## 改善箇所説明図

スクリーン伸縮スイッチ

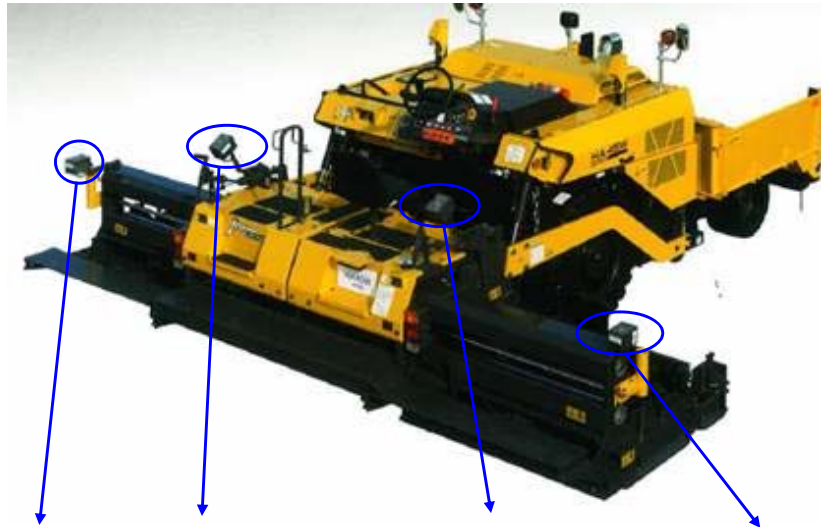
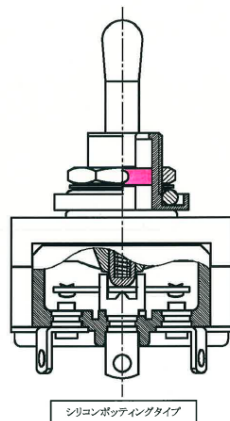
基準不具合発生箇所

アスファルトフィニッシャに備える作業装置の作動状態を切り替えるトグルスイッチの防水構造が不適切なため、当該スイッチ内部の接点部に水が侵入し、接点不良が発生する場合があります。そのため、そのままの状態で使用を続けると、作業装置が誤作動を起こすなど正常な操作ができなくおそれがある。

全車両、対象となるトグルスイッチを対策品に交換する。

注:  は対策部品に交換する部品を示す。
